Meie 21.10.2025 nr 7.1-1/25/17032-2

**Jõelähtme vald Kaberneeme küla  
Kaberneeme tee 6a ristumiskoha ehitamise  
nõuded**

Joonis 1. Ristumiskoha pikikaldete kujundamine

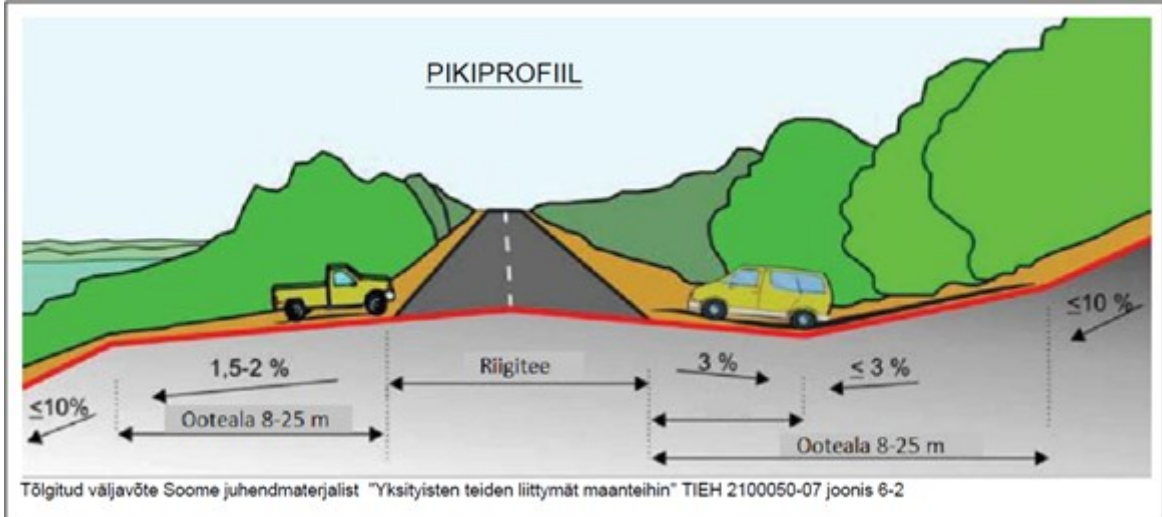
9. Ristumiskoha plaanilahenduse koostamisel laius ja pöörderaadiused lähtuda Transpordiameti tüüpjoonise [1](#), põhimõtetest. Pöörderaadiused määrata liikluskosseisu kõige ebasoodsama sõiduki pöördekoridoride järgi. Kujutada pöördekoridorid joonistel.
10. Ristumiskoht projekteerida riigiteega võimalikult täisnurga all. Ristumiskoha pikikalded määrata vastavalt alltoodud joonise põhimõtetele arvestusega, et riigitee alusele maale sademeveett üldjuhul ei juhitata.
